con la presente si inviano le Osservazioni contro il Progetto di un impianto eolico codice procedura ID_VIP/ID_MATTIM: 12691 denominato " Pitigliano "ubicato nei comuni di Pitigliano (GR) e Sorano (GR) costituito da 20 (venti) aerogeneratori di potenza nominale 7,0 MW per un totale di 140,0 MW con relative opere connesse ed infrastrutture indispensabili.
Cordiali saluti

ID: Codice procedura (ID_VIP/ID_MATTM): 12691

“Progetto di un impianto eolico denominato “Pitigliano” ubicato nei comuni di Pitigliano (GR) e Sorano (GR) costituito da 20 (venti) aerogeneratori di potenza nominale 7,0 MW per un totale di 140,0 MW con relative opere connesse ed infrastrutture indispensabili”

Immagine 1. Vincoli ex art. 136 del CBC dal PIT della Regione Toscana e zona approssimativa dove è progettato l'impianto industriale.

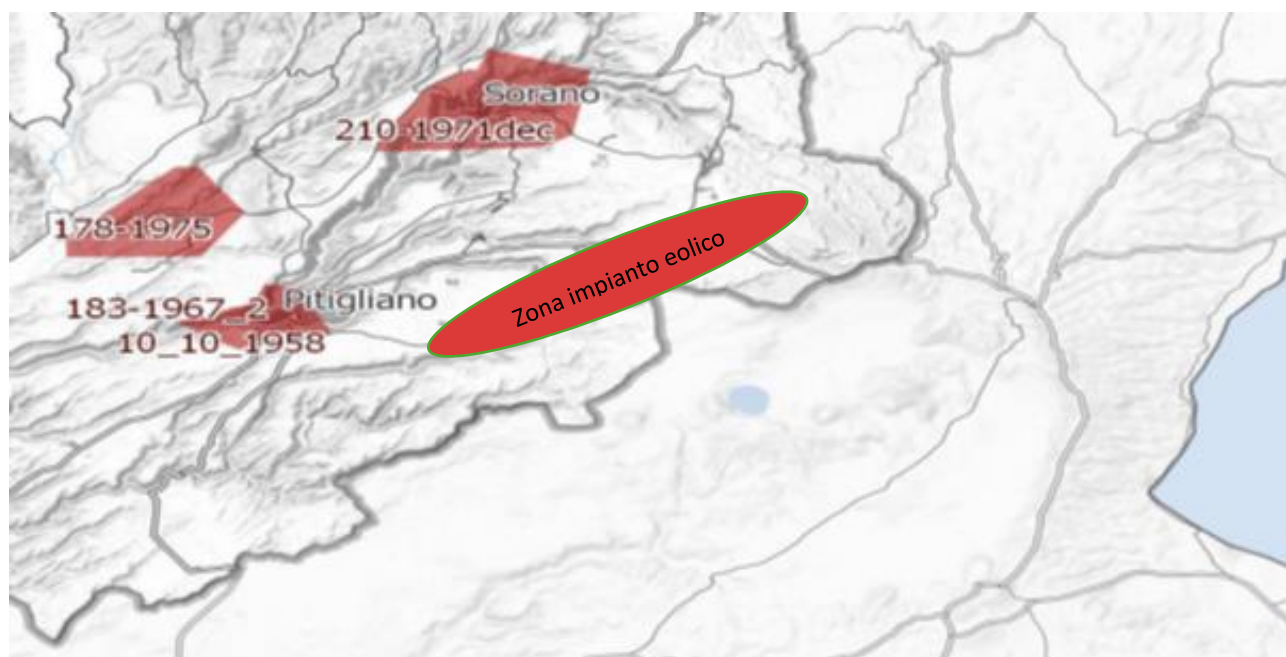
Al contrario di quanto sostiene la proponente, si evidenzia che l'impianto eolico industriale citato non solo ricadrebbe con tutti e 20 gli aerogeneratori all'interno delle fasce di rispetto di 3 km di due vincoli paesaggistici di notevole interesse pubblico esistenti nella Regione Lazio e con una parte di essi nel vincolo paesaggistico del Centro abitato di Sorano (GR) quindi in aree non idonee all'installazione di impianti di energia rinnovabile. Addirittura, alcuni aerogeneratori sarebbero ubicati a poche centinaia di metri dai perimetri dei due vincoli paesaggistici laziali ex art 136 del CBC. Ma la non idoneità dell'area non sarebbe certificata soltanto da questi vincoli paesaggistici ma anche dalle fasce di rispetto dei Beni della Parte seconda del CBC numerosi nel territorio interessato dal progetto dell'impianto eolico. Infatti la Proponente a pag 11 del SIA scrive: *"L'area interessata si trova all'esterno delle aree SIN individuate in Toscana e dista circa: 2,8 km dal centro abitato di Pitigliano, 2,7 km dal centro abitato di Onano, 2,8 km dal centro abitato di Latera"*. Quindi l'impianto come certifica la proponente potrebbe ricadere all'interno delle fasce di rispetto dei Centri Storici dei paesi citati e comunque li lambirebbe. Incompatibile sarebbe l'ubicazione di una parte del cavidotto che ricadrebbe nelle fasce di rispetto

Inoltre, come sostiene la Proponente parte dell'impianto si verrebbe a trovare a 3,5 km dal centro abitato di Sorano. Infatti, tre degli aerogeneratori WTG 08, 09, 10 sono addirittura all'interno delle fasce di rispetto dei 3 km del suo vincolo paesaggistico di notevole interesse pubblico ex art 136 del CBC. Si evidenzia che così si crea

un'ulteriore incompatibilità con la tutela del Paesaggio.

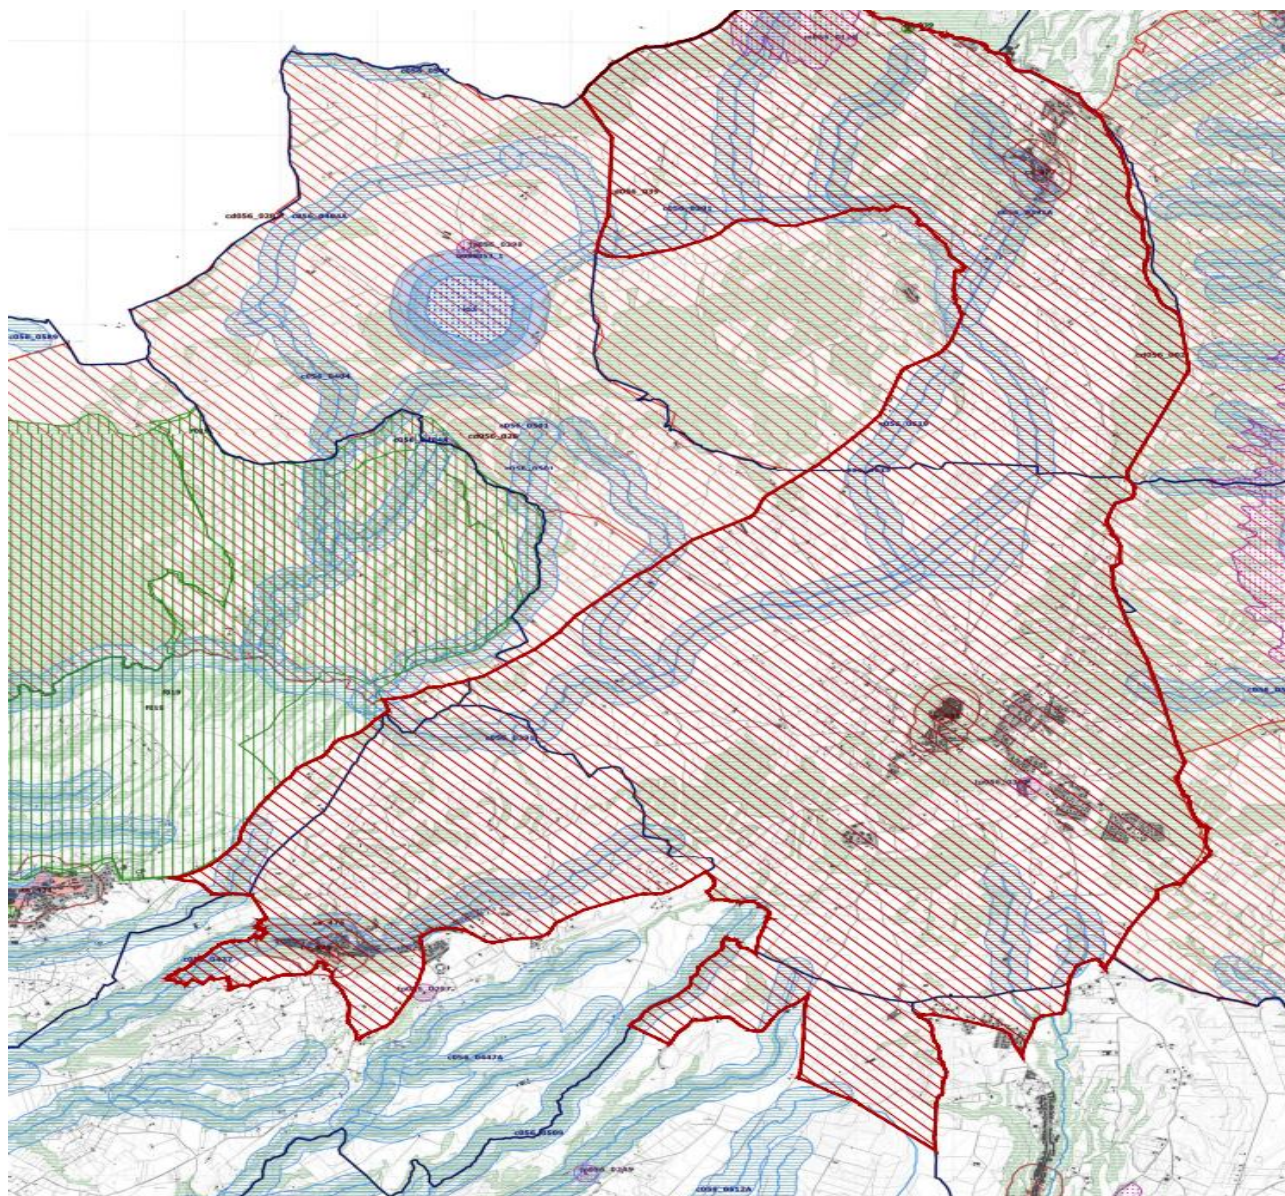
Come è illustrato nell'immagine si ribadisce che l'impianto industriale "Pitigliano" ricade completamente all'interno delle fasce di rispetto dei due vincoli di notevole

interesse pubblico e lambisce quelle di un terzo vincolo e quindi come affermato dal Consiglio di Stato nelle sentenze citate, l'impianto è insediato in area non idonea ai sensi dell'art. 20 comma 8 lettera c quater del D.Lgs. n. 199/2021 e ss.mm.ii al contrario di quanto sostiene la proponente.

Immagine 3. Cumulo di una parte di impianti eolici, fotovoltaici e geotermici industriali in progettazione ed esistenti intorno all'eolico industriale "Pitigliano".

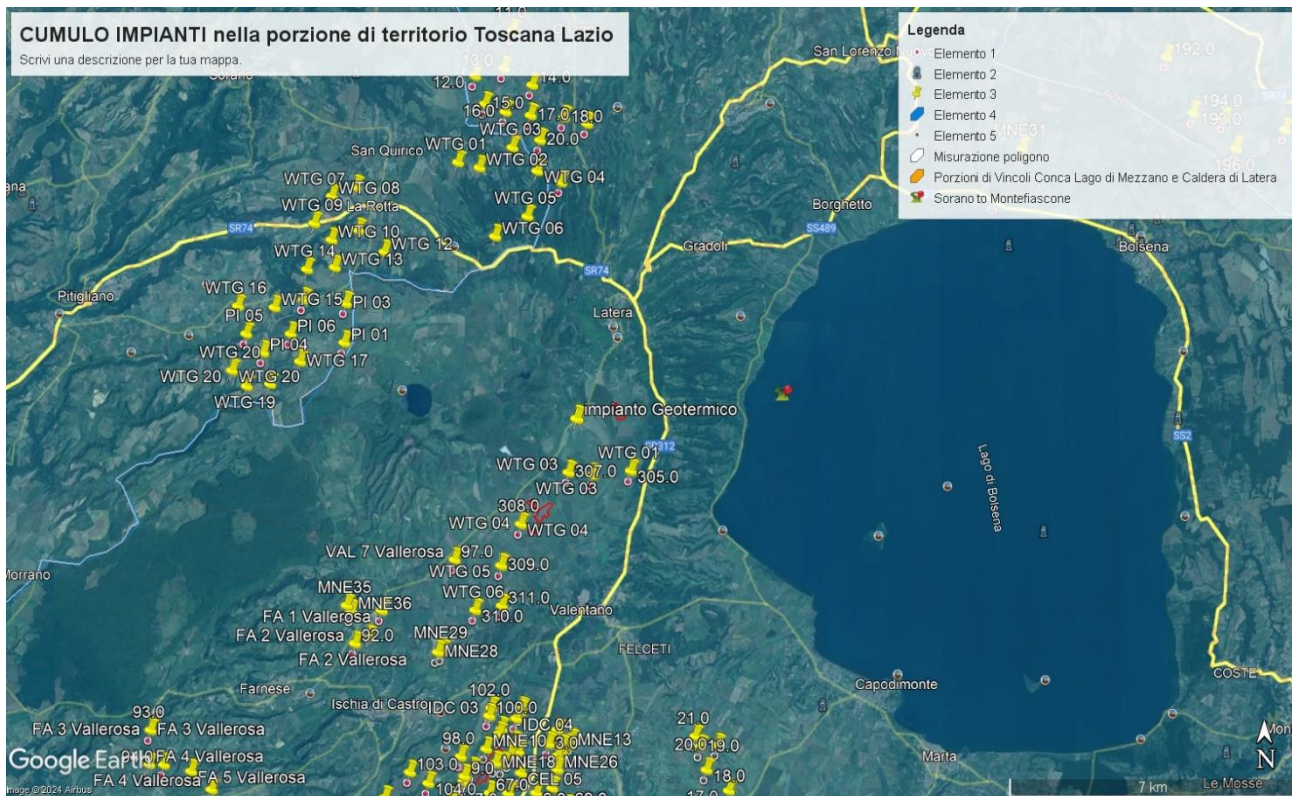
Tornando alle Linee guida nazionali, l’allegato IV dedica il paragrafo 3 agli impatti visivi e quelli sui Beni Culturali, Paesaggistici, Naturalistici e Culturali, ecc. Viene detto che la valutazione dell’impatto visivo dovrà essere effettuata tenendo conto “degli elementi caratterizzanti e qualificanti il paesaggio, effettuata alle diverse scale di studio (vasta, intermedia e di dettaglio...”. Le analisi debbono non solo definire l’area di visibilità dell’impianto eolico industriale, ma anche il modo in cui l’impianto viene percepito all’interno del bacino visivo. Le analisi visive debbono inoltre tener in opportuna considerazione gli effetti cumulativi derivanti dalla compresenza di più impianti”. Nella Relazione Paesaggistica e nello Studio di Impatto Ambientale prodotte dalla proponente come già evidenziato è stato ignorato il vincolo paesaggistico di notevole interesse pubblico ex articolo 136 del Codice dei Beni

Culturali “*Ambito paesaggistico, geologico e geomorfologico dell’orlo della caldera di Latera ...*” Non vengono nemmeno citati gli impianti eolici in progetto al MASE, il “Rempillo” (6 aerogeneratori) e un altro in verifica amministrativa di 14 aerogeneratori e 72, 6 MW. Ad oggi nei territori di Pitigliano, Sorano e in quello limitrofo potenzialmente potrebbero essere insediati 40 aerogeneratori alti 200 metri e larghi 170. Ma la proponente non cita neanche altri impianti che creerebbero il cumulo e quindi maggiore impatto. Infatti, sul territorio della “Città del Tufo” (Sorano e Pitigliano) impatterebbero anche l’impianto eolico “Montarzo” di Onano con 13 aerogeneratori con le dimensioni ricordate, l’altro eolico industriale nel territorio di Valentano con sette aerogeneratori (stesse dimensioni), gli impianti di Farnese con un minieolico di 3 Torri alte 60 metri già installate in località Poggio del Crognolo e l’impianto eolico industriale “Vallerosa” (7 aerogeneratori alti 200 metri e larghi 158 metri) in procedura VIA presso la Regione Lazio. Inoltre, altri impianti del minieolico già presenti a Valentano, Cellere e Piansano e due progetti eolici industriali con le stesse dimensioni (200 m x 170 m) nel Comune di Ischia di Castro. La valutazione del cumulo non prende neanche in considerazione gli impianti industriali di fotovoltaico e agrivoltaico in progetto a Farnese, Valentano, Ischia di Castro, Cellere. L’impianto geotermico in procedura Via al MASE, progettato nella Caldera di Latera. Quindi è stata effettuata una valutazione del potenziale impatto cumulativo non veritiera a dispetto di quanto affermato dalla proponente che sostiene di aver preso in considerazione uno spazio di 10 km intorno al suo impianto per gli impatti che si creerebbero.

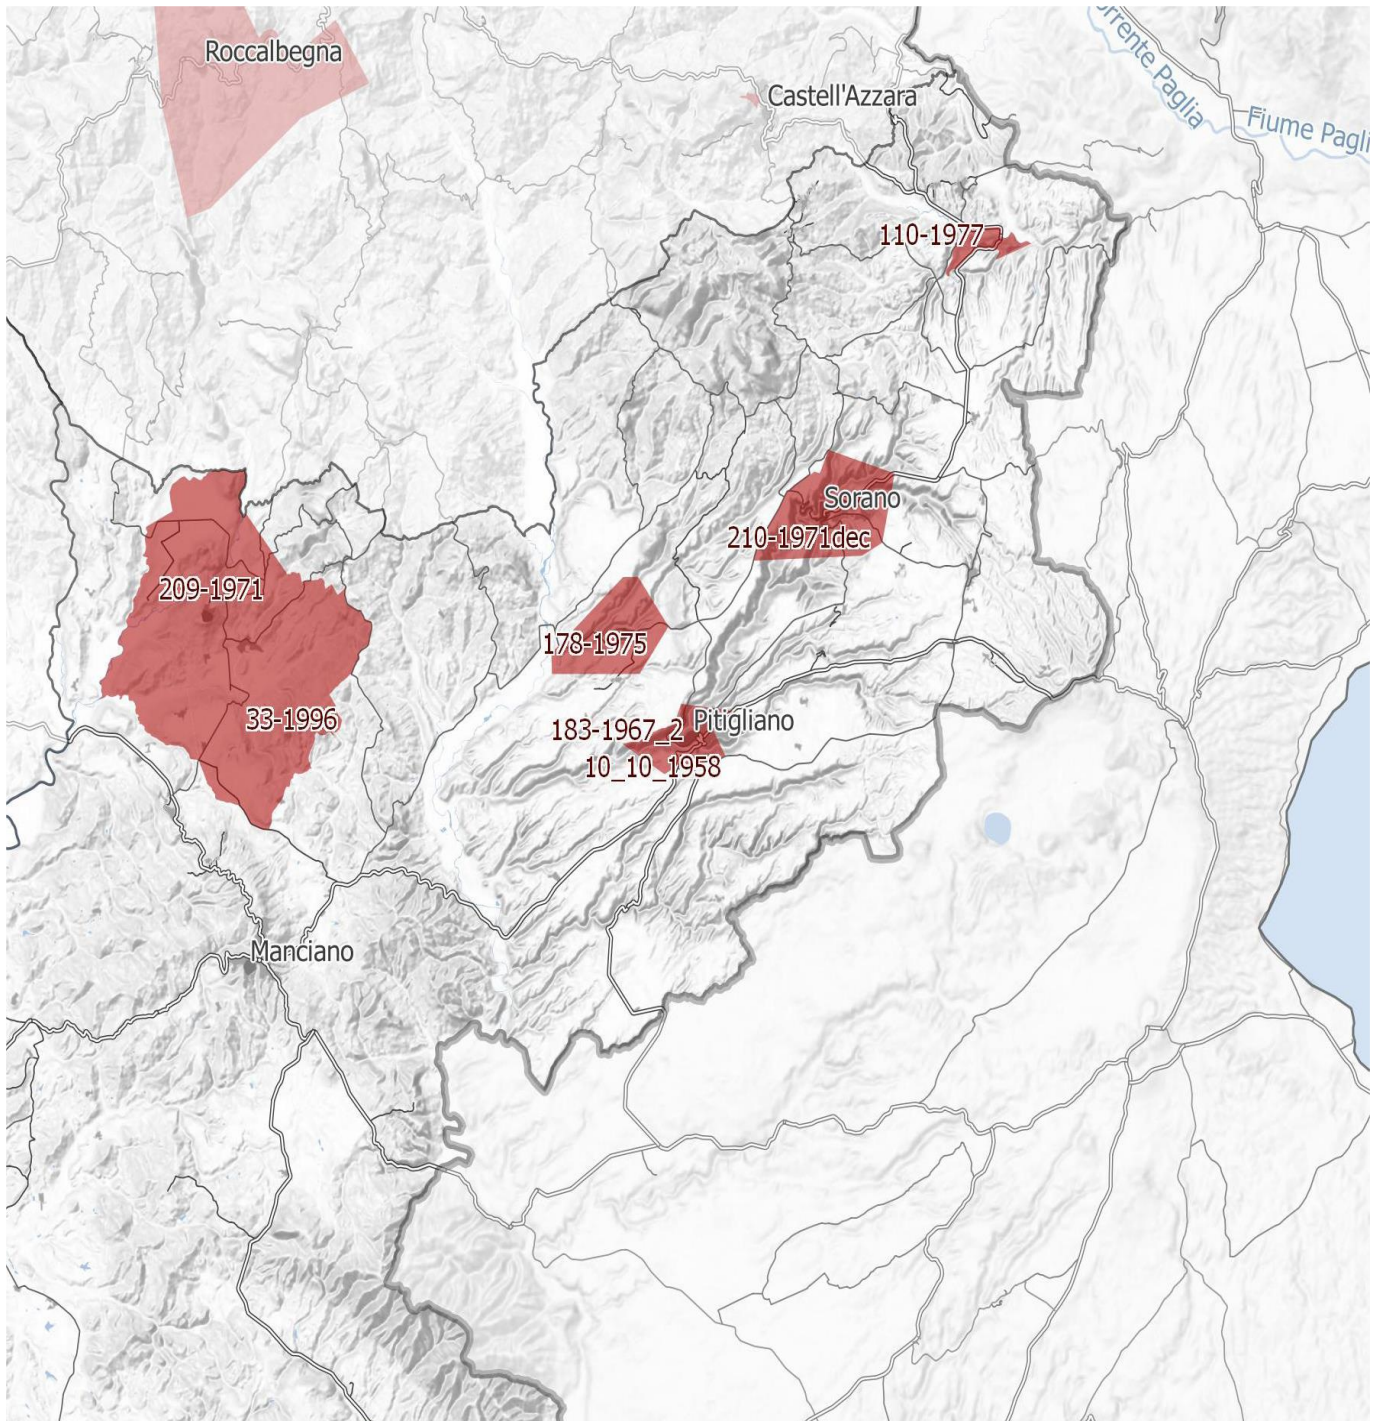
IMMAGINE n. 4 Si evidenzia che i tre aerogeneratori WTG 07, WTG 08 e WTG 09 impattano con il vincolo paesaggistico di notevole interesse pubblico del Centro Storico di Sorano. Il WTG 07 si troverebbe a 2828 m, WTG 08 2504 e WTG 09 2990. Il cavidotto dell'impianto invece impatta in buona parte del Vincolo paesaggistico ex art. 136 del CBC del Centro Storico di Pitigliano.
